改善箇所説明図

基準不適合発生箇所

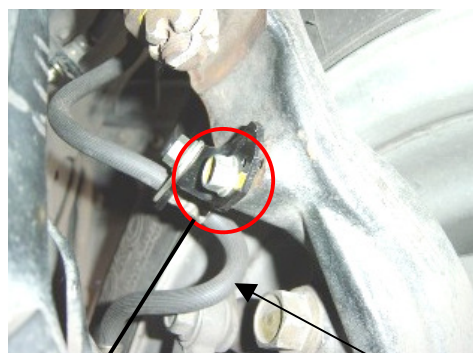
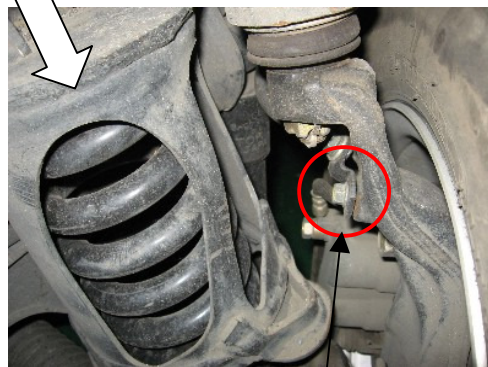
ブレーキホースを固定するブラケットのボルトの締付けトルクが不十分なものがある。そのため、ボルトが緩みブレーキホースブラケットが脱落し、ブレーキホースが損傷しブレーキ液が漏れて制動力が低下するおそれがある。

改善の内容: 全車両、ブラケットのボルトの締付け状態を点検し、緩んでいる場合はボルトを適正トルクで締付ける。ボルトが脱落している場合はホースを交換する。

識別: ブレーキホースブラケットボルトに黒色ペイントを塗布する。
